Mission régionale d'autorité environnementale  
**Grand Est**

**Avis sur le projet de révision allégée n°1 du Plan local d'urbanisme intercommunal (REVPLUi allégée) de la communauté de communes de la Vallée de Villé (67)**

n°MRAe 2024AGE47

**Figure 2: Extraits du plan de zonage avant et après la révision allégée du PLU -**  
*Source : dossier du pétitionnaire.*

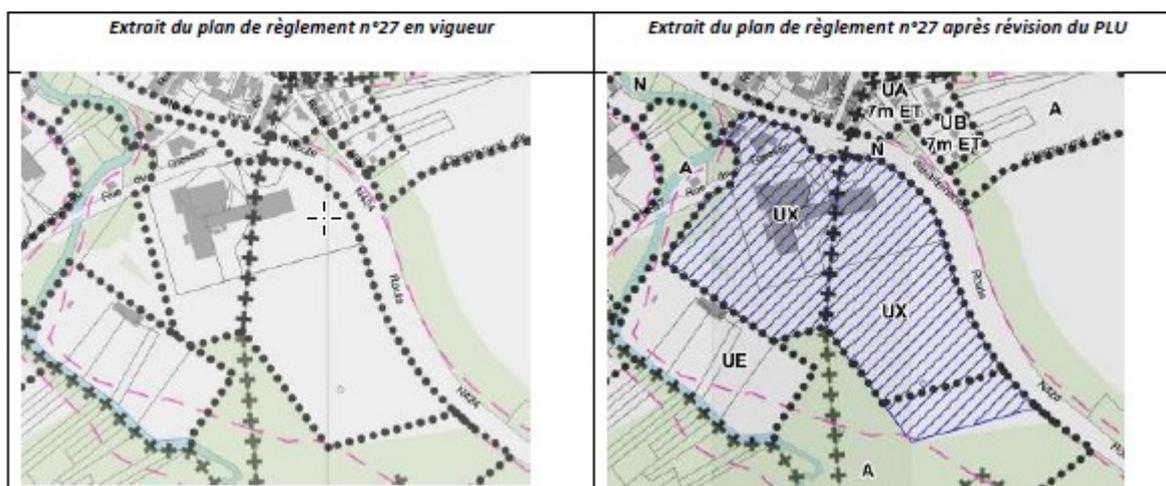
Les nouveaux bâtiments empiètent sur la voie d'accès existante, ce qui nécessite de créer une nouvelle voie. Cette nouvelle voie dessert l'extension de l'entreprise Bürkert et plus largement la zone UX en se prolongeant au sud sur le ban de Saint-Maurice. Cette voie ne peut pas être aménagée au sein de la zone UX actuelle du PLUi, il faut donc faire évoluer son périmètre. Aussi, 84 ares classés en zone A doivent être reclassés en UX à l'ouest de l'entreprise et inversement au sud de l'entreprise. Les plans de règlement des communes concernées doivent par conséquent être modifiés.

Le corridor écologique associé au Giessen sera réduit par l'extension de la zone UX. Le projet de voie est localisé entre des constructions (entreprise Bürkert et bâtiments attenants au stade de foot) et au bord de la route départementale. Il contribue à la fragmentation du corridor écologique, associée au développement industriel dans la zone UX. Il convient de préciser que le PLUi prévoit déjà une marge de recul par rapport au cours d'eau du Giessen, qui n'est pas modifiée dans le cadre de la présente révision allégée (au vu de l'extrait de zonage avant/après en figure 2).

**Figure 7: PPRi du Giessen au droit du projet -**  
Source : dossier du pétitionnaire

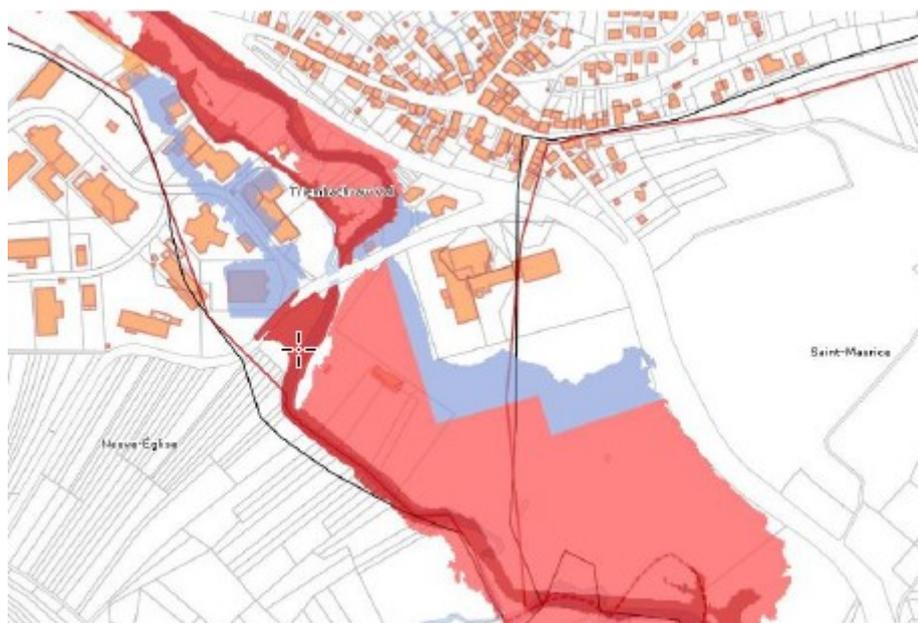
La note de présentation comporte une cartographie issue du PPRi du Giessen. Il manque une légende et une explication (niveau d'aléa, prescriptions du PPRi) sur les zones en bleu et en rouge telles que reportées sur cette carte. Les dispositions du PPRi qui s'appliquent sur ces zones sont les suivantes :

- la zone rouge foncé : zone non urbanisée inondable par un aléa fort ou très fort, dans laquelle le règlement indique qu'il convient de ne pas implanter de nouveaux enjeux (population, activités...) ;

- la zone rouge clair : zone non urbanisée inondable par un aléa faible ou moyen, dans laquelle le principe d'interdiction du développement de l'urbanisation s'applique. Toutefois des exceptions sont admises dans son règlement (aire de stockage augmentée d'une revanche de 0,30 m, bâtiment de moins de 20 m<sup>2</sup> d'emprise au sol, notamment), ce qui selon l'Ae n'est pas souhaitable au regard des enjeux biodiversité et zone humide sur ce secteur ;

- la zone bleu clair : zone urbanisée inondable par un aléa faible ou moyen et sur laquelle se superpose un périmètre de la Zone d'intérêt stratégique (ZIS) dans laquelle l'entreprise Bürkert dispose de possibilités d'extension (près de 2 ha au sud et à l'ouest de l'entreprise), et ceci par dérogation étant donné qu'il s'agit d'une zone non urbanisée à la date d'approbation du PPRi.

L'Ae s'interroge sur un éventuel reclassement en zone naturelle N ou en zone agricole A de la partie non encore urbanisée classée en zone rouge clair au PPRi. Dans tous les cas, l'OAP doit rappeler le principe d'interdiction de l'urbanisation dans la partie non encore aménagée (zone rouge clair au PPRi du Giessen).

**L'Ae recommande à la collectivité de présenter les dispositions du PPRi du Giessen qui s'appliquent sur les différentes zones d'aléa et de rappeler, dans les principes d'aménagement de l'OAP, le principe d'interdiction du développement de l'urbanisation dans la partie non encore aménagée (zone rouge clair au PPRi du Giessen).**
